改善箇所説明図

基準不適合発生箇所

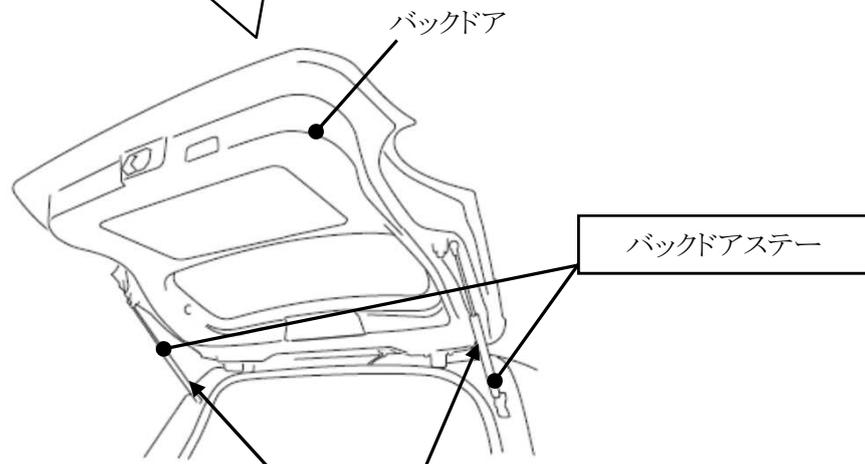
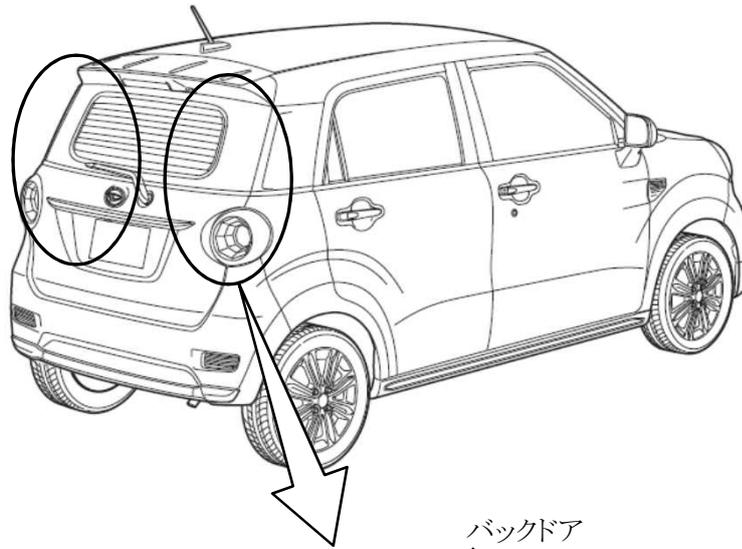
バックドアのガス封入式ステーにおいて、外筒のエンドキャップ部の塗装が不適切なため、沿岸地域の塩分の影響で腐食することがある。そのため、そのままの状態で使用を続けると、腐食が進行し、外筒が膨らみ、エンドキャップが割れ、バックドアを開く際に外筒が破損し、最悪の場合、周囲の人が負傷するおそれがある。

全車両、バックドアステーを対策品と交換する。

車室内車台番号打刻位置の車両後側に黄色ペイントを塗布する。
